PRGR-PRB
Programma Regionale di Gestione dei Rifiuti, comprensivo del
Programma Regionale di Bonifica delle aree inquinate

VALUTAZIONE AMBIENTALE STRATEGICA

Dichiarazione di Sintesi

Figura 6-3: Il termovalorizzatore ACSM-AGAM a Como e la ZSC Palude di Albate e, più lontana la ZSC Spina Verde (fonte: Geoportale di Regione Lombardia e nostra elaborazione)

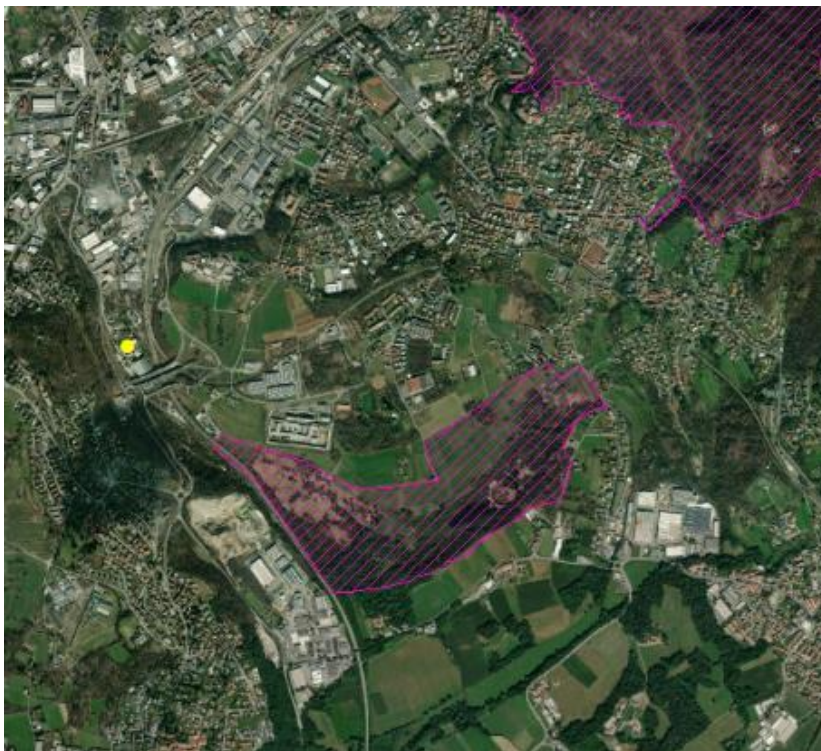
- il termovalorizzatore Silea di Valmadrera è situato nei pressi delle ZSC IT2030003 e ZPS IT2030301 Monte Barro;
- il termovalorizzatore ACSM-AGAM di Como è situato nei pressi della ZSC IT2020003 Palude di Albate;
- il termovalorizzatore Linea Ambiente di Cremona è situato nei pressi delle ZSC IT20A0501 Spiaggioni Po di Spinadesco e IT20A0015 Bosco Ronchetti e alle ZPS IT20A0016 Spinadesco e IT20A0401 Riserva Regionale Bosco Ronchetti.”

Sono state inoltre aggiunte le figure a seguire:
